DETERMINAZIONE DEL DIRIGENTE SERVIZIO VIA E VINCA 12 maggio 2022, n. 165

[ID VIA 629] D.lgs. n. 152/20016 e s.m.i. - **Procedimento di verifica di Assoggettabilità a VIA relativo al “al progetto di raddoppio della linea ferroviaria tra i Comuni di Palo del Colle e Grumo Appula”.** Proponente: Ferrovie Appulo Lucane S.r.l. (ex art. 19 del D.lgs. 152/2006 e s.m.i. e art. 16 della L.R. 11/2001 e s.m.i.). Piano Operativo del Fondo Sviluppo e Coesione Infrastrutture 2014 - Asse tematico B, Interventi nel settore ferroviario, Potenziamento della linea Bari - Altamura - Matera, giusta Delibera CIPE n. 54 del 1 dicembre 2016. Annullamento in autotutela della determinazione Dirigenziale n. 266/2021 e adozione di un nuovo provvedimento di verifica di assoggettabilità a VIA.

Parere definitivo espresso nella seduta del 03/05/2022

Oggetto: [ID VIA 629] - Procedimento di verifica di Assoggettabilità a VIA relativo "al progetto di raddoppio della linea ferroviaria tra i Comuni di Palo del Colle e Grumo Appula".

La Carta Geomorfologica (DAR_3DG002a - Carta_Geomorf) evidenzia interferenze con

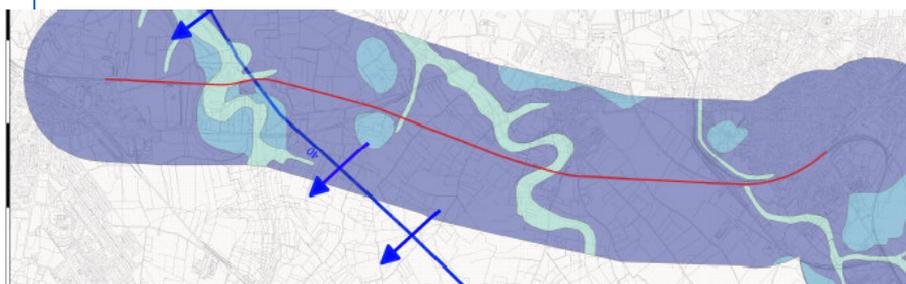
OSSERVAZIONE 1 (aspetti geologici e geolitologici)

Gli elaborati afferenti alla "GEOLOGIA" sono elencati nel documento *DAR_3GC001a - Elenco elaborati* ma non presenti sul sito.

Gli elaborati presentati a corredo della progettazione risultano quindi privi di studi specialistici di natura geologica. Le informazioni di carattere geologico e geognostico, infatti, sono presenti in modo sintetico nella Relazione Generale e nella Relazione di Verifica di Assoggettabilità a VIA dove vengono anche citate le suddette indagini di caratterizzazione geotecnica.

Non risultano valutati i possibili effetti di alterazione degli equilibri esistenti in termini di stabilità e comportamento geomeccanico dei terreni derivanti dall'interazione opera – terreno come definita sulla base del modello geologico e del modello geotecnico, in relazione alla fase di progettazione definitiva presentata.

VERIFICA 1 – riscontro positivo

La Relazione Geologica evidenzia le formazioni interessate direttamente dal progetto riconoscibili nella successione stratigrafica formata da: Calcarea di Bari (Cretaceo)- Calcareniti di Gravina (Pleistocene inferiore)- Sintema di Costa San Giovanni (Pleistocene superiore)- Depositi alluvionali recenti ed attuali (Pleistocene superiore-Olocene). I rapporti stratigrafici fra le formazioni sono evidenziati nell'elaborato DAR_3DG004a - Carta_Sez_Geol
